ZP.272.6.2022

Dotyczy: postępowania o udzielenie zamówienia publicznego prowadzonego w trybie podstawowym, zgodnie z art. 275 pkt 1 ustawy Pzp na zadanie: **Realizacja projektu modernizacji szczegółowej osnowy wysokościowej oraz transformacja istniejących baz danych do obowiązującego układu wysokości PL-EVRF2007-NH**

Pytanie dotyczące postępowania ZP.272.6.2022

Rys.3 ZNAK WYSOKOŚCIOWY NAZIEMNY - typ 75 b
Słup betonowy na płycie z poduszką - 140

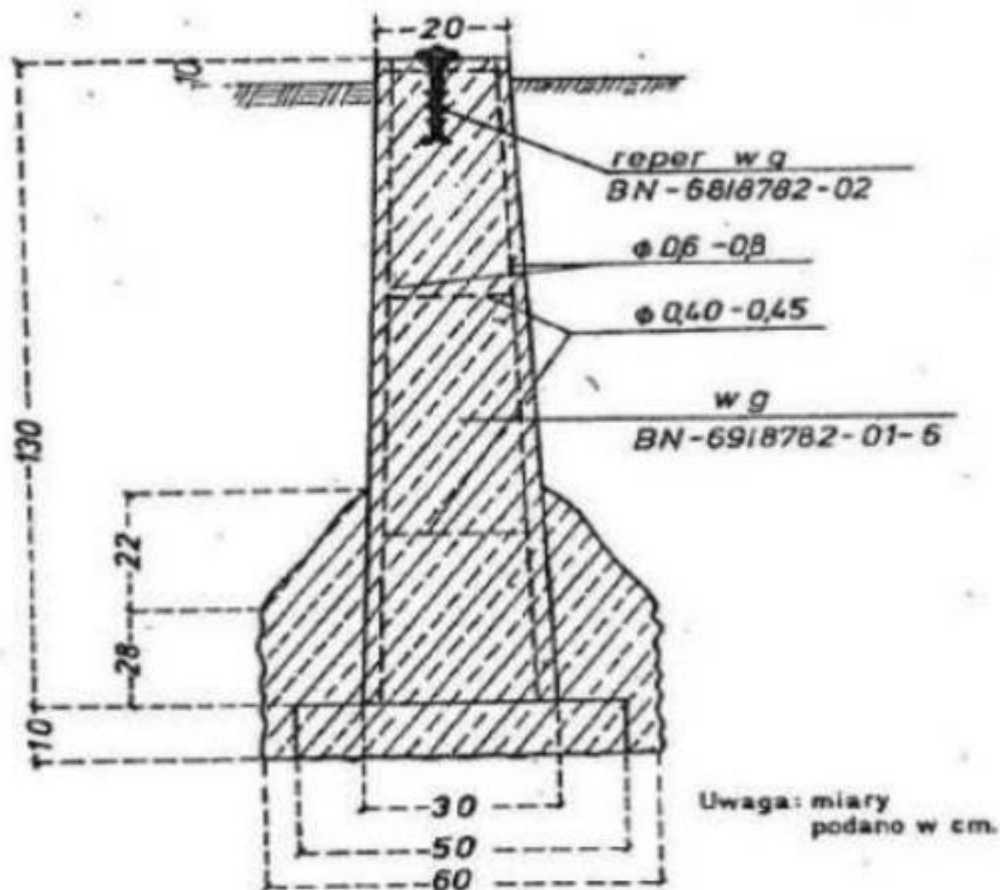
W ogłoszeniu postępowania: ZP.272.6.2022 Realizacja projektu modernizacji szczegółowej osnowy wysokościowej oraz transformacja istniejących baz danych do obowiązującego układu wysokości PL-EVRF2007-NH określono do stabilizacji 208 punktów. W załączonym do ogłoszenia dokumencie: zał. A - Warunki techniczne 04-02-2022.pdf wskazano rodzaj stabilizacji różniący się od wskazanego w Projekcie technicznym (zał. B - Opis projektu technicznego.pdf). Wskazane rodzaje stabilizacji różnią się znacznie co może wpłynąć na koszt wykonania.

Jaki rodzaj stabilizacji należy przyjąć przy wycenie do oferty. Czy może być zastosowany inny rodzaj stabilizacji zaproponowany przez wykonawcę?

Punkty nowe szczegółowej osnowy wielofunkcyjnej należy zastabilizować znakami naziemnymi (typ 75b według dawnych wytycznych G-1.9) z głowicą ze stali nierdzewnej montowaną na górze znaku zgodnie z poniższą ilustracją:

Rodzaj głowicy zostanie uzgodniony z Zamawiającym na etapie realizacji prac. Przy adaptacji znaków do nowej osnowy zostaną wykonane niezbędne prace konserwacyjne. Dla każdego punktu osnowy należy sporządzić opis topograficzny, na którym będzie przedstawiona aktualna sytuacja terenowa oraz dane charakteryzujące znak geodezyjny. Właścicielowi/współwłaścicielom nieruchomości należy przekazać zawiadomienia o umieszczeniu znaku geodezyjnego.
